## Modulo per la presentazione delle osservazioni per i piani/programmi/progetti sottoposti a procedimenti di valutazione ambientale di competenza statale

COMUNE DI FARNESE

ID: 10116

Progetto per la realizzazione di un impianto pilota geotermico, denominato "Impianto Geotermico Pilota denominato Latera", da realizzarsi nei Comuni di Latera e Valentano (VT).

**Figura 1:** Limite del permesso "Latera Pilota (linea rossa), limite del bacino idrogeologico del Lago di Bolsena (linea blu) e limite del bacino idrologico del Lago di Bolsena (linea verde). Sono indicate le posizioni dei pozzi di produzione LT1 e LT3, e dei pozzi di reiniezione (LT2 e LT4).

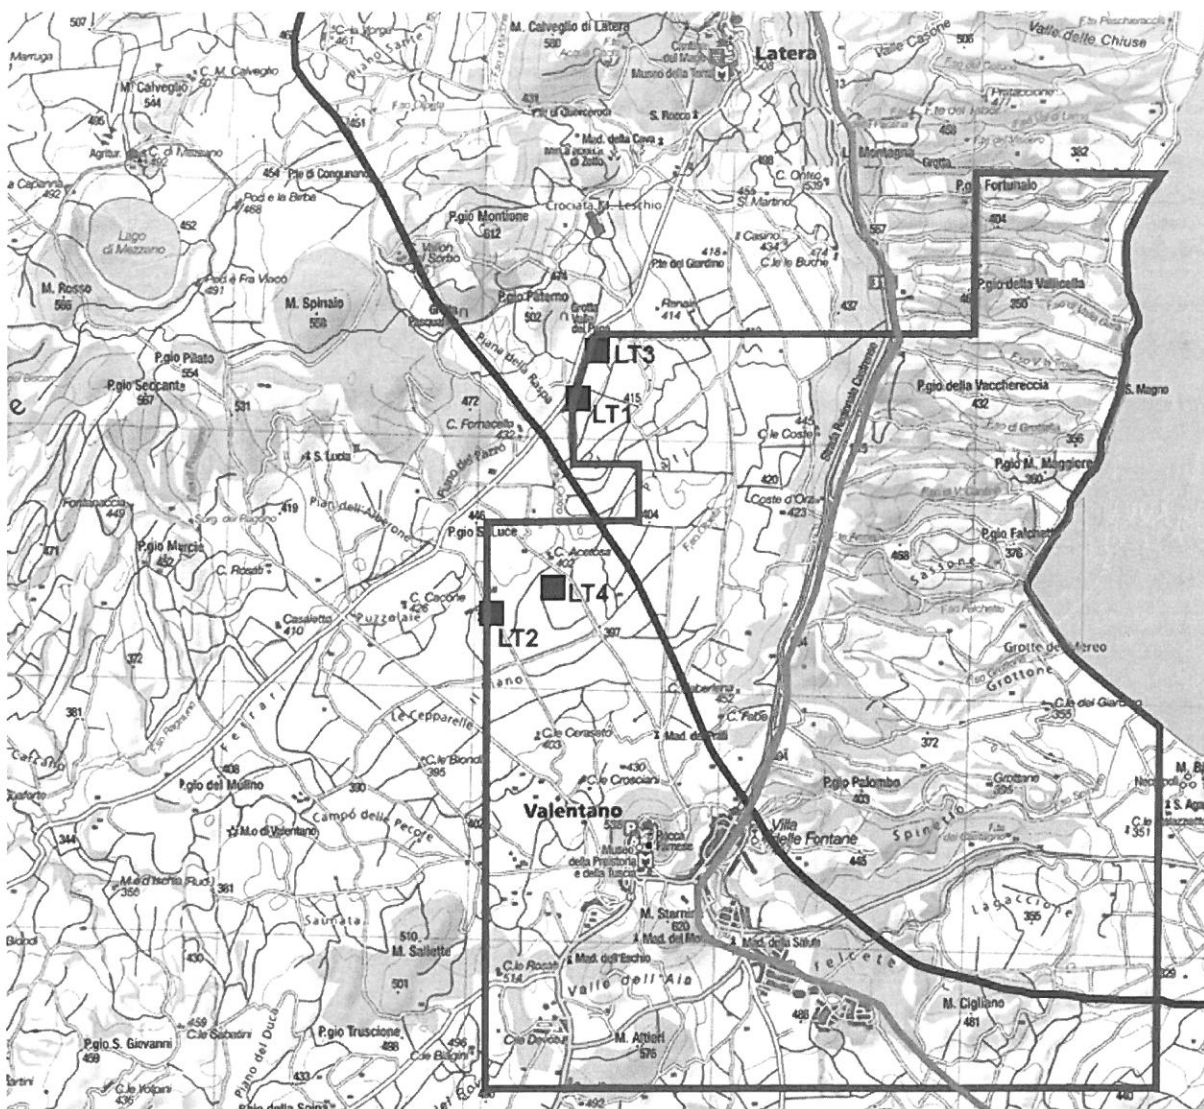
Indizi per l’esistenza reale di questi meccanismi vengono da testimonianze raccolte nella popolazione circa variazioni di livello di alcuni pozzi superficiali, e inquinamento di altri pozzi durante l’esercizio della centrale di Latera (dal 1999 al 2000). Purtroppo, le carenze delle indagini geologiche presentate – assenza di una mappatura del sistema di faglie e fratture della zona, nessuna informazione sulla permeabilità nei piani di faglia ecc. - non permettono una stima dell’importanza di questi effetti che riguardano l’acquifero del Lago di Bolsena, del Lago di Mezzano e del sistema Fiora-Olpeta (vedi carta qui sotto).

**In conclusione**, il progetto omette la discussione del rischio di depauperamento e inquinamento degli acquiferi superficiali durante l’esercizio dell’impianto, causato dalla depressione che si crea nel serbatoio vicino al punto di prelievo e dalla sovrappressione vicino al punto di reiniezione del fluido geotermico.

Rinunciare alla realizzazione del progetto che presenta rischi reali e difficili a quantificare per gli acquiferi superficiale del comprensorio.
